Bescheid

über die Änderung und Ergänzung der
allgemeinen bauaufsichtlichen Zulassung
vom 16. März 2011

Z-33.43-1194

Wärmedämm-Verbundsysteme mit angeklebtem und angedübeltem Wärmedämmstoff

Anlage 10

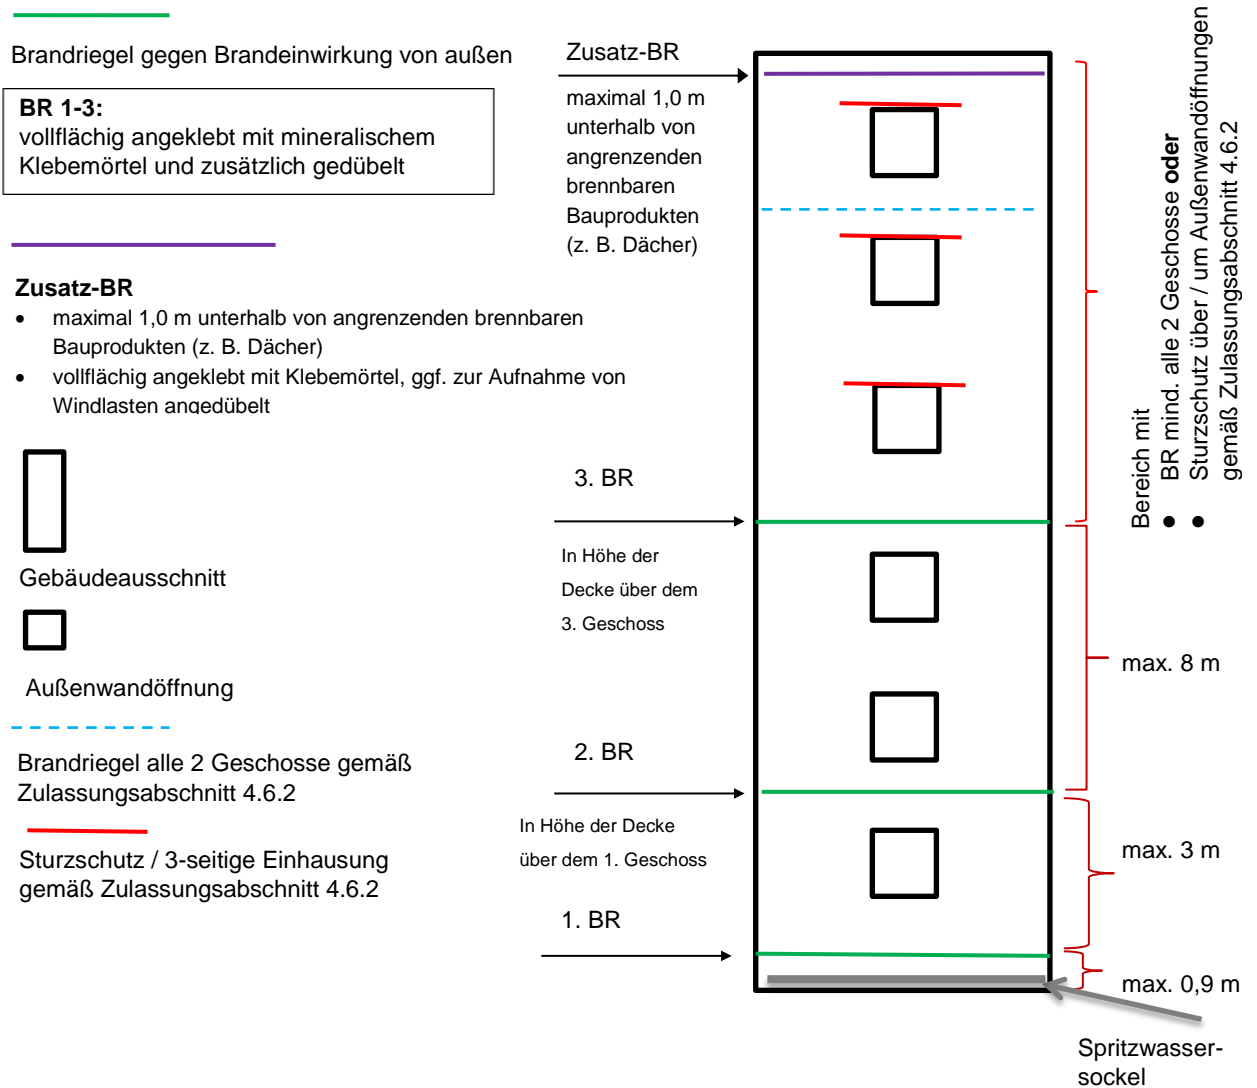
4.10.1 Für schwerentflammare WDVS mit bis zu 300 mm dicken EPS-Platten müssen zusätzlich zu den in Abschnitt 4.6.2 enthaltenen Bestimmungen folgende konstruktiven Maßnahmen gegen eine Brandeinwirkung von außen ausgeführt werden: (siehe Anlage 10)

1. ein Brandriegel an der Unterkante des WDVS bzw. maximal 90 cm über Geländeoberkante oder genutzten angrenzenden horizontalen Gebäudeteilen (z. B. Parkdächer u. a.)

2. ein Brandriegel in Höhe der Decke des 1. Geschosses über Geländeoberkante oder angrenzenden horizontalen Gebäudeteilen nach Nr. 1, jedoch zu dem darunter angeordneten Brandriegel mit einem Achsabstand von nicht mehr als 3 m. Bei größeren Abständen sind zusätzliche Brandriegel einzubauen.

3. ein Brandriegel in Höhe der Decke des 3. Geschosses über Geländeoberkante oder angrenzender horizontaler Gebäudeteile nach Nr. 1, jedoch zu dem darunter angeordneten Brandriegel mit einem Achsabstand von nicht mehr als 8 m. Bei größeren Abständen sind zusätzliche Brandriegel einzubauen.

4. weitere Brandriegel an Übergängen der Außenwand zu horizontalen Flächen (z. B. Durchgänge, -fahrten, Arkaden), soweit diese in dem durch einen Brand von außen beanspruchten Bereich des 1. bis 3. Geschosses liegen.

- Höhe ≥ 200 mm
- nichtbrennbare Mineralwolle-Lamellenstreifen, Baustoffklasse A1 oder A2 nach DIN 4102-1 bzw. Klasse A1 oder A2- s1, d0 nach DIN EN 13501-1, nicht glimmend, aus Steinfasern mit einem Schmelzpunkt von mindestens 1000 °C geprüft nach DIN 4102-17, mit einer Rohdichte zwischen 60 und 100 kg/m³
- mit mineralischem Klebemörtel (Bindemittel: Kalk und/oder Zement) vollflächig angeklebt und
- zusätzlich mit WDVS-Dübeln angedübelt (entweder durch den bewehrten Unterputz hindurch, oberflächenbündig unter dem bewehrten Unterputz oder im Mineralwolle-Lamellendämmstoff versenkt)

- Verdübelung mit zugelassenen WDVS-Dübeln bestehend aus Dübelteller und Hülse aus Kunststoff sowie Spreizelement aus Stahl, Durchmesser des Dübeltellers ≥ 60 mm, Rand- und Zwischenabstände der Dübel: mindestens 10 cm nach oben und unten, maximal 15 cm zu den seitlichen Rändern eines Brandriegel-Streifenelements sowie maximal 45 cm zum benachbarten Dübel

Weiterhin ist ein Brandriegel (wie vorstehend beschrieben) maximal 1,0 m unterhalb von angrenzenden brennbaren Bauprodukten (z. B. am oberen Abschluss des WDVS unterhalb eines Daches) in der Dämmebene des WDVS anzuordnen. Dieser Brandriegel ist mit einem Klebemörtel vollflächig anzukleben; eine zusätzliche Verdübelung mit zugelassenen WDVS-Dübeln ist jedoch nur auszuführen, wenn sie zur Aufnahme der Lasten aus Winddruck (Windsog) benötigt wird.

Die für schwerentflammbare WDVS mit max. 300 mm dicken EPS-Platten in Abschnitt 4.6.2 vorgeschriebenen Maßnahmen im Bereich von Außenwandöffnungen müssen erst oberhalb des Brandriegels nach Nr. 3 ausgeführt werden.

- Mindestdicke des Putzsystems (Schlussbeschichtung + Unterputz) von 4 mm
- an Gebäudeinnenecken sind in den bewehrten Unterputz Eckwinkel aus Glasfasergewebe, Flächengewicht ≥ 280 g/m² und Reißfestigkeit $> 2,3$ kN/5 cm (im Anlieferungszustand) einzuarbeiten.
- Verwendung von EPS mit einer Rohdichte max. 25 kg/m³ für das WDVS nach Anlage 2.1 bzw. 20 kg/m³ für das WDVS nach Anlage 2.2 und
- Verwendung eines Armierungsgewebes mit einem Flächengewicht von ≥ 150 g/m²
